改善箇所説明図

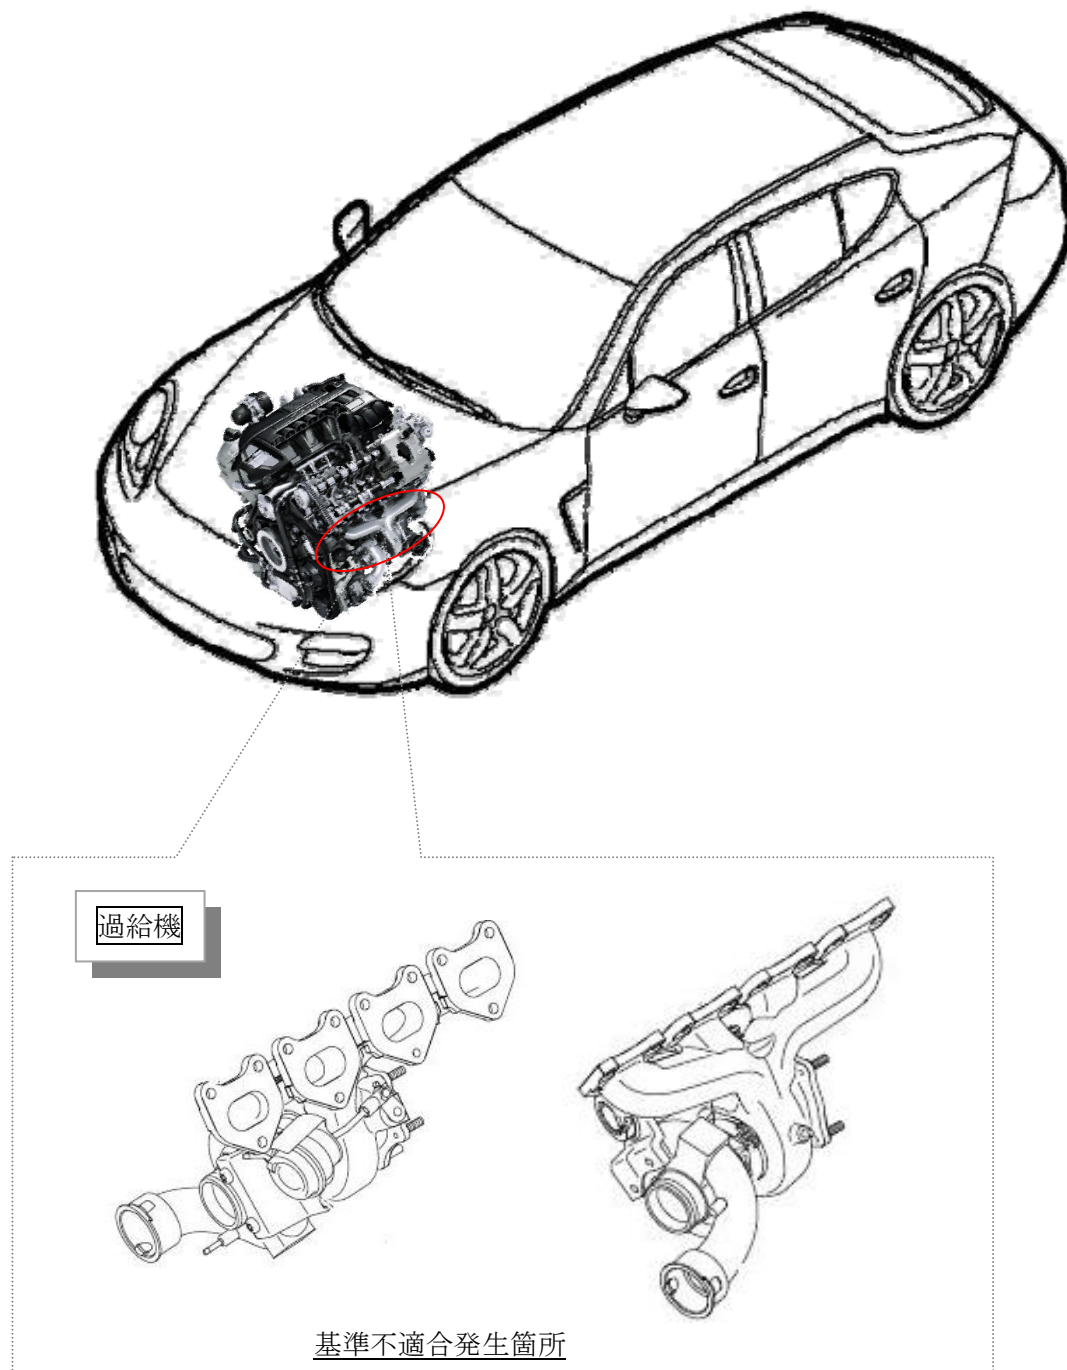
過給機のタービンにおいて鋳造が不適切なため、耐久性が不十分なおそれがある。そのため、そのままの状態で使用を続けると、タービンが破損し、エンジン不調や出力不足が発生し、最悪の場合、排気管内にエンジンオイルが浸入し、白煙の排出や排気管内のエンジンオイルに引火し火災に至るおそれがある。

全車両、過給機を対策品に交換する。
